# 日立教育訓練用原子炉に係る 廃止措置計画変更認可申請の概要

2019年 11月 18日  
株式会社 日立製作所  
王禅寺センタ

No.	該当箇所	指摘事項	指摘事項の回答
1	廃止措置計画変更申請の内容 廃止措置の工程/[本文9]	第4倉庫および第5倉庫への放射性固体廃棄物の移送の必要性の確認の有無および移送必要の判断基準について説明すること。	P.2 参照
2	第4倉庫および第5倉庫の仕様等について /[本文5、本文8、添付資料1]	L2廃棄物に関する具体的な説明(発生したものの名称など)をすること	P.12 参照
3	第4倉庫および第5倉庫の仕様等について /[本文5、本文8、添付資料1]	固縛方法に関する現状の調査確認内容や固縛方法の候補について説明すること。	P.14 参照
4	放射性固体廃棄物の発生量の見直し / 核燃料物質による汚染の分布とその評価 方法に関する説明書[添付書類4]	第1段階から第4段階で発生する放射性固体廃棄物の発生量を説明すること。	P.30 参照
5	第2段階における原子炉室内解体作業の前倒し 実施と調査の追加/廃止措置対象施設のうち解体 の対象となる施設及びその解体方法[本文5 5.2.2(5)]	放射化や汚染されている部位の特定、汚染の除去の方法、分離方法について説明すること。	P.32 参照

#### ✓ 第5倉庫周りの遮蔽評価

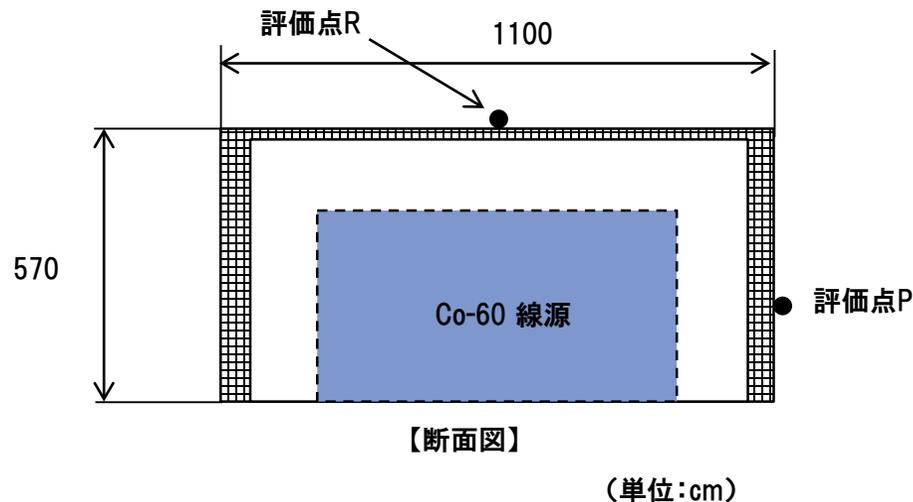
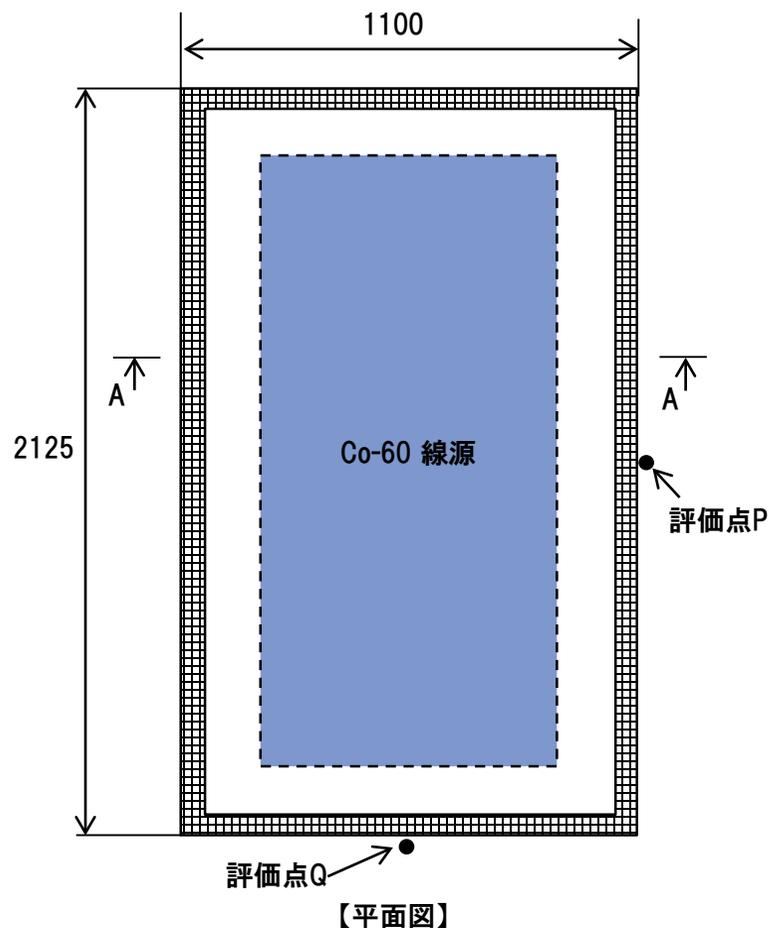
※ 第5倉庫で南側の外壁の2箇所に換気扇を設置 \*1

\*1 第5倉庫で南側の外壁の2箇所に設置する換気扇による貫通部からの漏えい放射線による影響は、遮蔽評価を行い問題ないことを確認している。

\*2 誘発目地に関しては、誘発目地分(壁外面深さ20mm、壁内面深さ10mm)を除く壁厚が遮蔽要求厚さ(500mm)を確保するように施工するため、問題ないことを確認している

- ① 換気扇開口部からの漏えい放射線の影響は側壁外面の開口部近傍のみで、側壁外面から離れても線量率のピークは見られない。
- ② 敷地境界;南側外壁方向の空間線量率分布は、貫通部の有無で線量率は約10%変動する。壁貫通孔の延長方向である方位(SSW)では貫通部からの漏えい放射線の影響により、線量率は $9.1 \mu\text{Gy}/\text{y}$ が $9.9 \mu\text{Gy}/\text{y}$ 程度となるが目安値は満足する。(その他南側方位は、SSW方位より線量率は小さい)

- 共用開始後、倉庫屋上は管理区域として運用する。
- 原子炉室に保管している廃棄物の第5倉庫への移送が完了し保管が開始された後、容器保管時の屋上外表面での線量率をサーベイし、基準値( $2.6 \mu\text{Sv}/\text{h}$ )以下であれば、この後新規に廃棄物を受け入れるまでの期間は非管理区域運用にシフトする。
- 第3段階の解体3作業前(発生した廃棄物の新規受入前)に、屋上を管理区域に変更する。解体に伴い発生した廃棄物を受入れた後は、作業進捗に応じて適宜屋上外表面の線量率をサーベイし、管理区分を設定していく。
- 上記非管理区域運用に変更した場合は、定期的に屋上外表面の線量率をサーベイし、非管理区域基準値以下となっていることを確認する。

### ■ 汚染部位の特定の方法

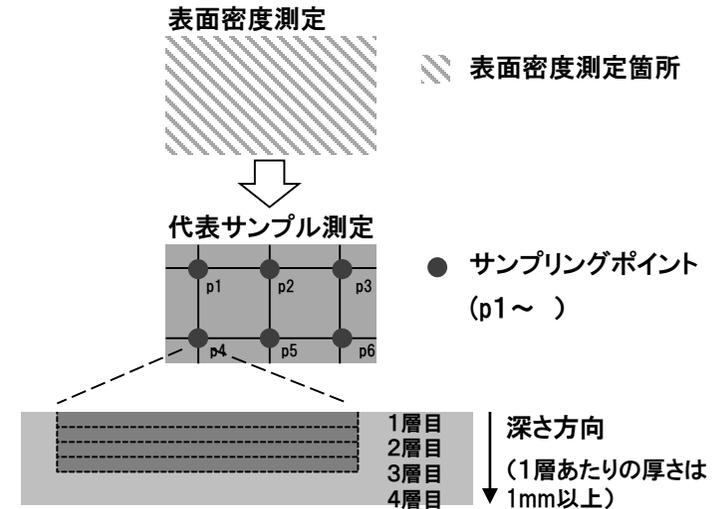
- ✓ NR判断をしようとする対象の全面の表面密度測定を行い、汚染範囲及び最大値を示す箇所を確認する。
- ✓ 深さ方向の汚染範囲特定(はつり深さの決定)のため、最大値を示した箇所を含む、約10m<sup>2</sup>未満毎にサンプリングポイントを複数設定し、深さ毎に試料を採取し、それぞれの放射能を測定する。

はつり除去範囲  
(汚染部位の特定結果の最大深さ位置からさらに1層分まで)

## 斜面崩壊に伴う第4倉庫、第5倉庫の安全性の検討について

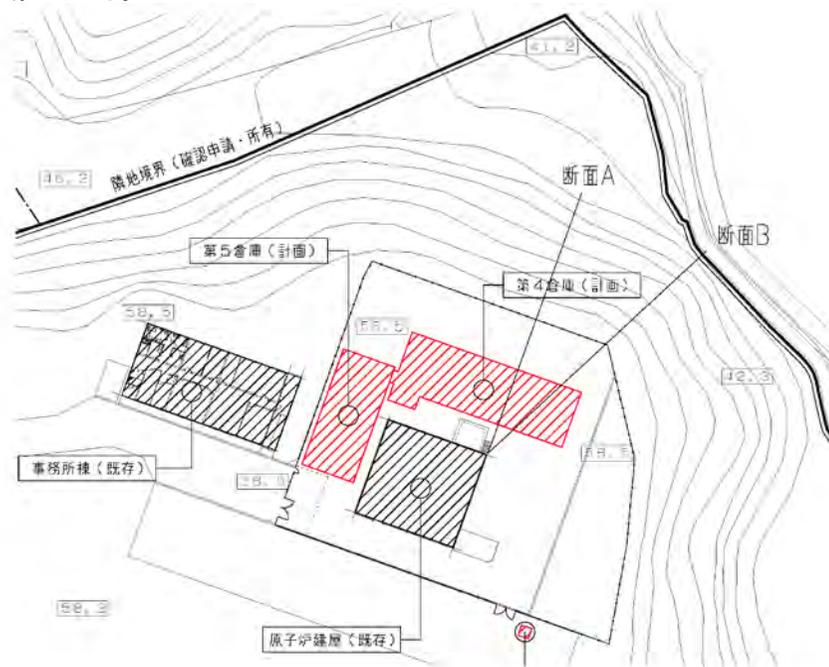
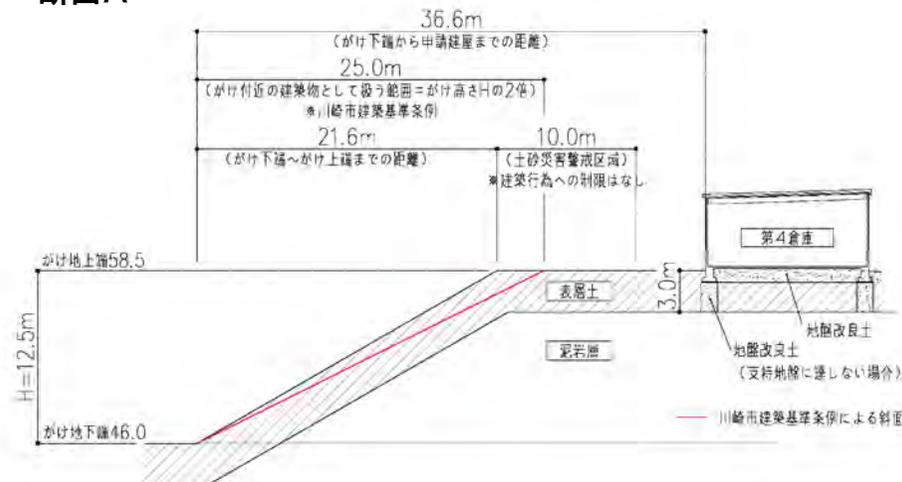
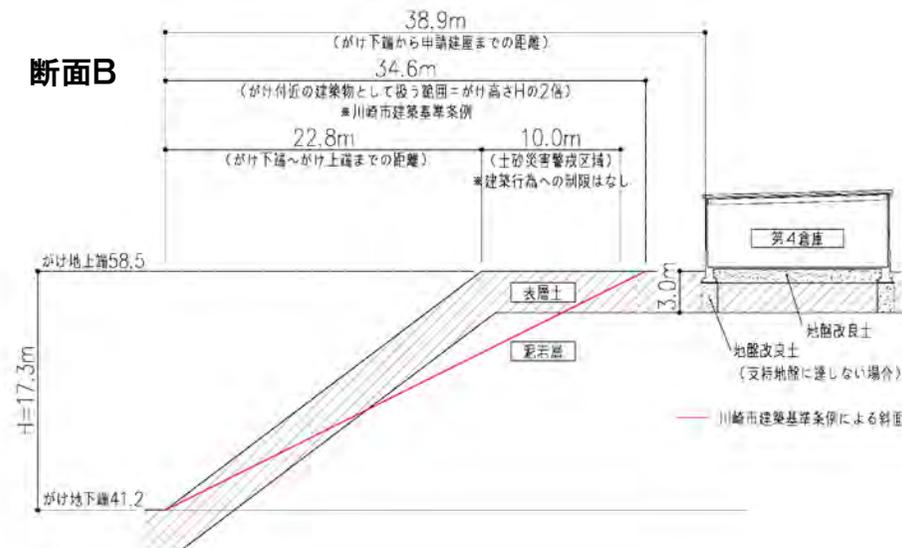
第4倉庫/第5倉庫は、急傾斜地上端から10mから離れた位置に設置する計画である。

第4倉庫、第5倉庫は泥岩層を支持層とする計画であり、基礎レベルで支持層に達しない場合には、地盤改造若しくはラップルコンクリート置換する。

断面	がけ下端から申請建屋までの距離	がけ付近の建築物として扱う範囲 *1
A	36.6m	25.0m
B	38.9m	34.6m

以上から、第4倉庫、第5倉庫設置場所では、斜面崩壊に伴う倉庫の安全性には影響はないと判断している。

## 補足説明6: 周辺監視区域外に対する第4倉庫、第5倉庫からの寄与について

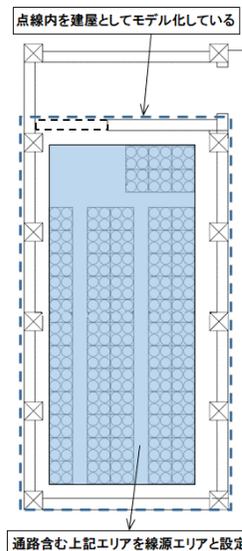
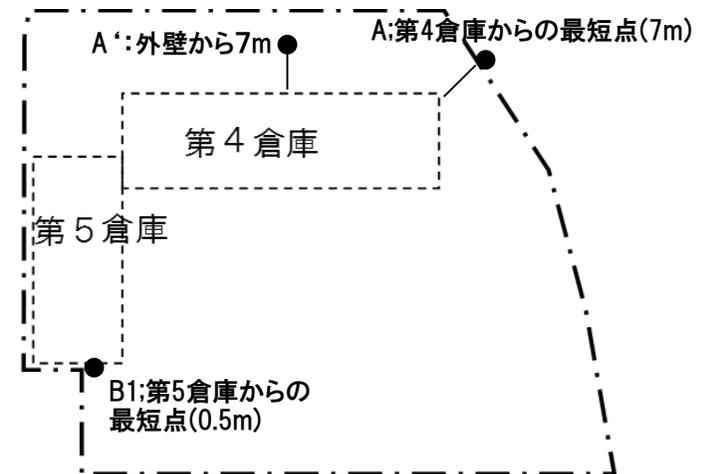
周辺監視区域境外における第4倉庫／第5倉庫からの線量率寄与について評価する。

線源条件、線源形状は、添付書類2に記載の通りで以下に示す。第5倉庫については、下表に示す通り側壁厚さを見直している。

部位	遮蔽厚さ(申請書)	遮蔽厚さ(変更後)
側壁	50cm	60cm
天井	30cm	30cm

設備	線量率( $\mu$ Sv/h)	備考
第4倉庫	0.02	A'点
第5倉庫	0.08	B点
合計	0.1	0.88mSv/y
